改善箇所説明図

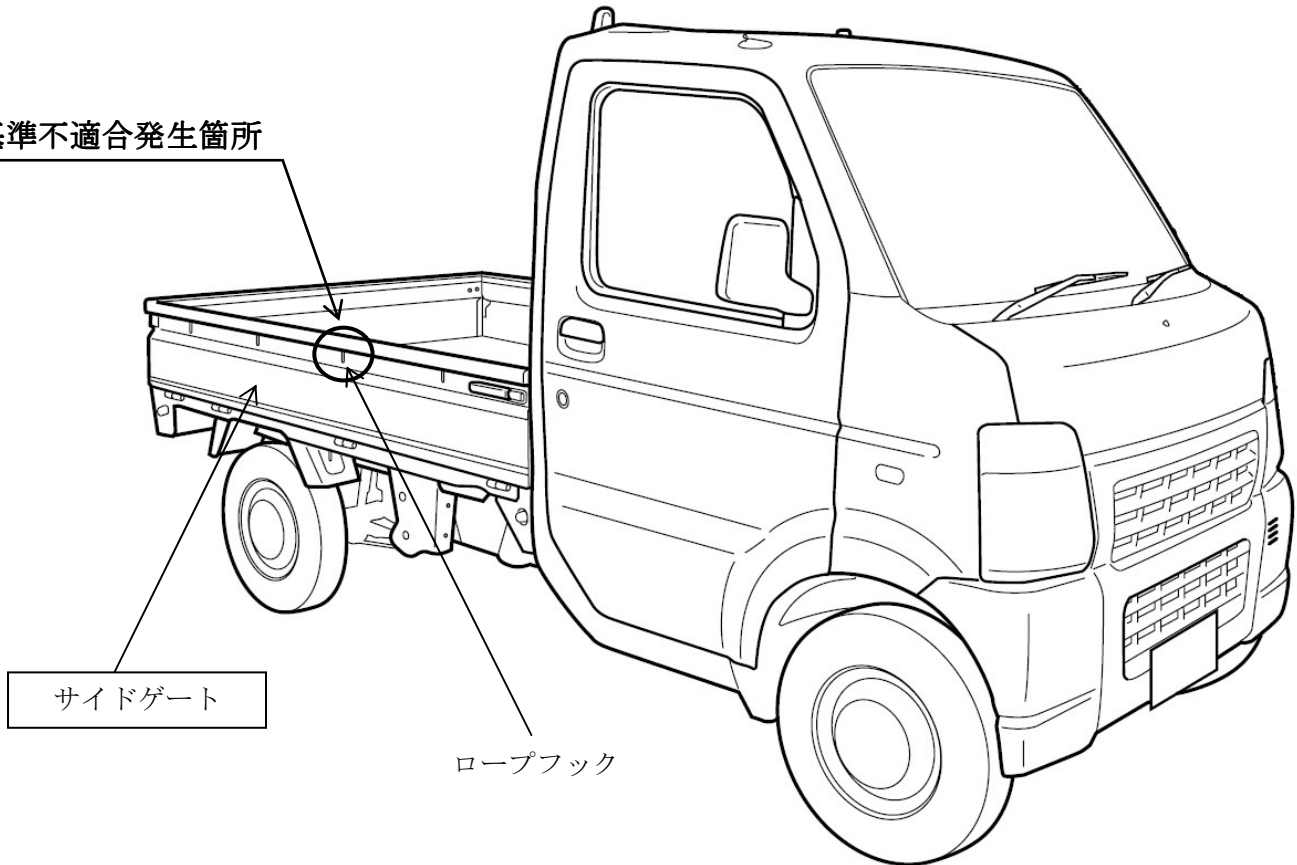
基準不適合発生箇所

右側サイドゲートのロープフックの溶接が不適切なため、サイドゲートとの溶接強度が不足しているものがある。そのため、使用過程で当該フックが脱落し、最悪の場合、積載物が落下するおそれがある。

改善の内容

全車両、右側サイドゲートを点検し、対象となるものはサイドゲートを良品と交換する。

注： は交換部品を示す。
